安徽杨森新材料有限公司年产 15 万吨混凝土外加剂
项目安全验收评价报告（AS2024052）
影像资料

安全验收评价报告专家评审意见修改说明

2025 年 5 月 15 日，安徽杨森新材料有限公司在合肥组织召开了《安徽杨森新材料有限公司年产 15 万吨混凝土外加剂项目安全验收评价报告》（以下简称《验收报告》）专家评审会议，现根据专家组审核意见对《验收报告》修改如下：

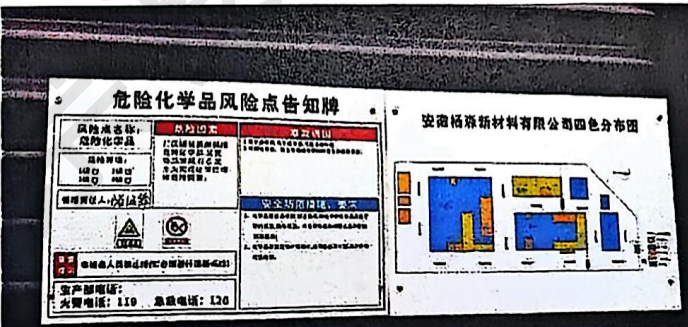
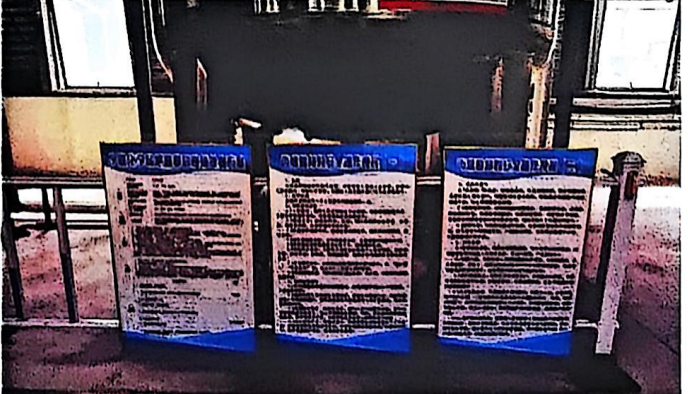
5	完善车间中间库可燃气体探测器、事故风机及联锁装置。	已整改。车间中间库可燃气体探测器已于事故风机联锁。 
6	生产车间二丙烯酸转料处无围堰。	已整改。生产车间二丙烯酸转料处已设置围堰。

表 7.3-15 试生产期间发现的隐患及整改情况

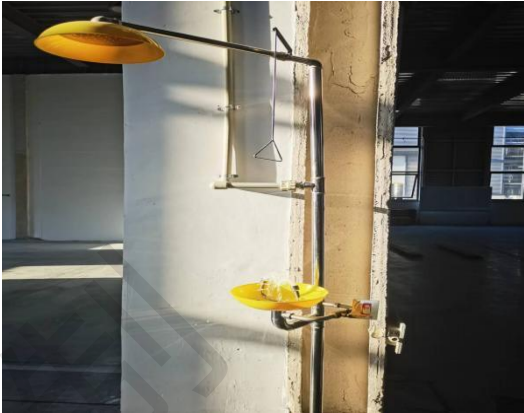
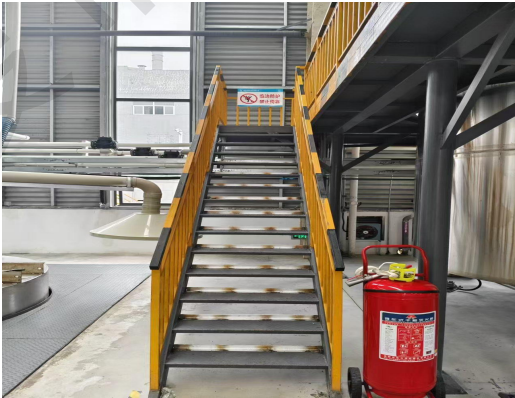
序号	隐患内容		整改建议及措施	整改后图片	整改说明	备注
	隐患说明	隐患图片				
1.	事故隐患排查相关资料不完善。	/	建议依据安全生产相关法律法规编制隐患排查治理制度及相关台账，同时安全管理人员组织一次安全隐患排查，并记录在册。		公司依据安全生产相关法律法规编制了隐患排查治理制度及相关台账，同时安全管理人员组织了一次安全隐患排查，并记录在册。	
2.	安全教育培训相关资料不完善。		建议增加消防安全、临时用电、投料工等专项安全培训教育工作。		公司已在原有的三级教育基础上，增加消防安全、临时用电、投料工等专项安全培训教育工作，从思想上筑牢安全防线，严格遵守相关作业规定

表 8-2 存在问题及安全隐患整改复查判定表

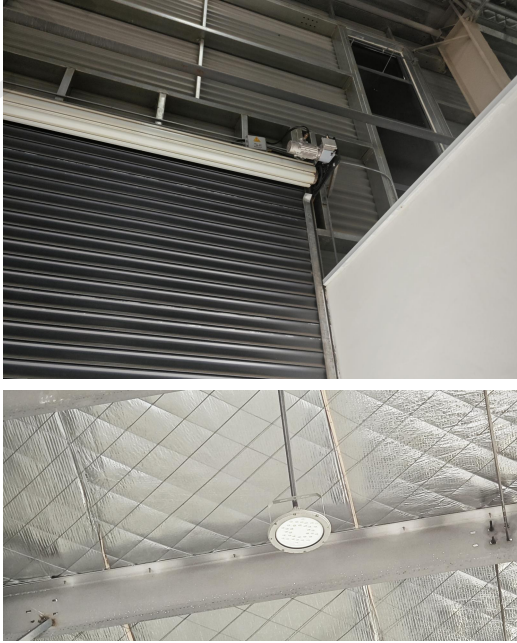
序号	隐患	整改建议	整改前照片	整改后照片	整改后是否符合
1	仓库一爆炸危险区域内部分电气设备不防爆（如卷帘门电机、屋顶灯等）	爆炸危险区域内的电气应满足防爆要求		卷帘门电机、屋顶灯已防爆 	符合
